# 南通市海门区 CR21001 地块铝合金 门、窗、百叶工程 答疑文件

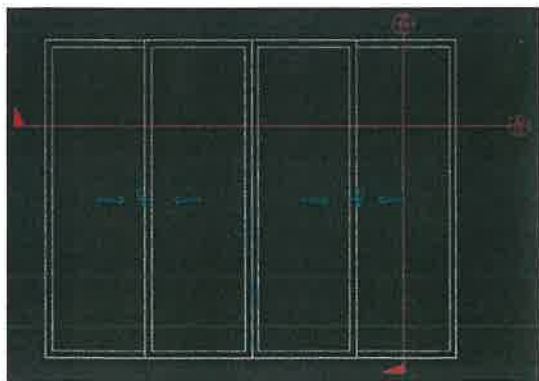
提疑 13、5mm 高透双银 LOW-e+19A+5+9A+5mm 双银 Low-e 暖边内置遮阳此玻璃中内置百叶是在内侧还是外侧？

答：外侧。
